**Avis de la Mission Régionale d'Autorité environnementale
de Bourgogne Franche-Comté
sur le projet de création d'une aire de covoiturage - parking relais
sur le territoire de la commune de Couternon (21)**

n°BFC-2021-2832

Plan masse (extrait du dossier d'étude d'impact)

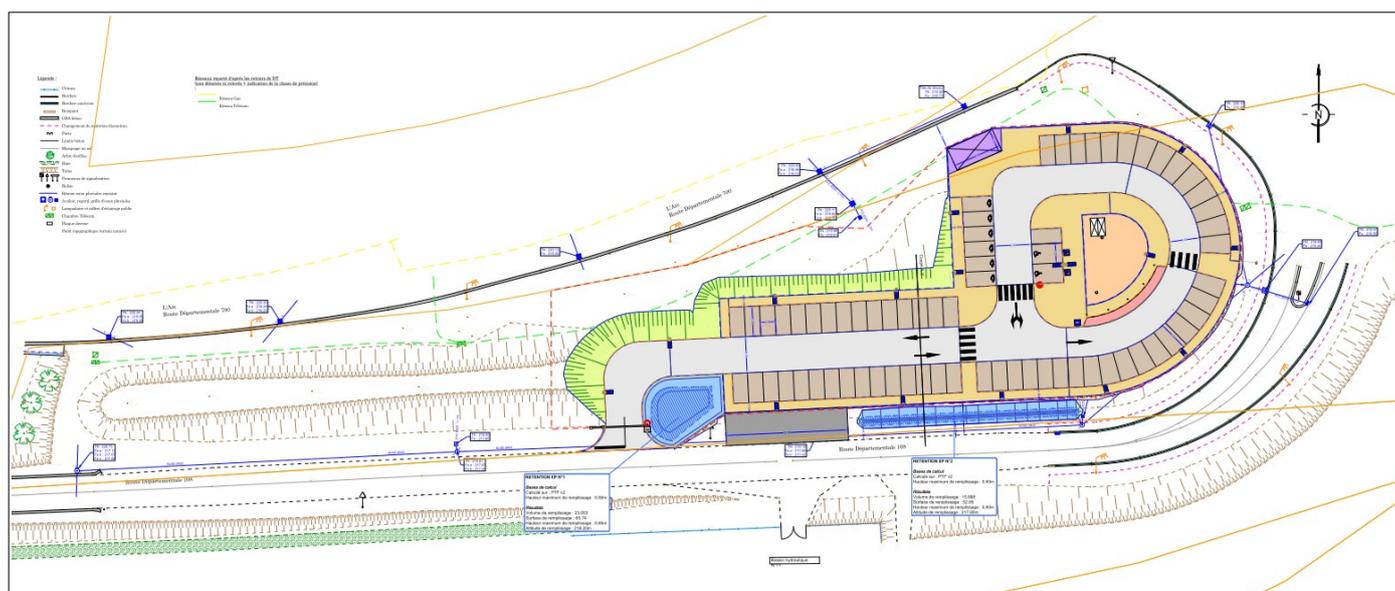
- l'aménagement des différents réseaux, dont la pose de 15 candélabres LED de 5 m de haut et le réseau d'eaux pluviales, et de deux bassins de rétention/ infiltration dimensionnés pour un événement de période de retour 50 ans.

Le SAGE de la Tille, approuvé le 3 juillet 2020, préconise de retenir la référence centennale pour le dimensionnement des ouvrages hydrauliques dans le cadre des projets soumis et présents dans un secteur à risque d'inondation⁴. **La MRAe recommande de prendre en compte les préconisations du SAGE pour dimensionner les ouvrages hydrauliques du projet.**

La MRAe recommande, en l'absence de mise en place d'un séparateur à hydrocarbures, de prévoir l'installation d'un système de sectionnement avant le rejet des effluents dans les bassins afin de contenir un éventuel polluant en amont de ces bassins.
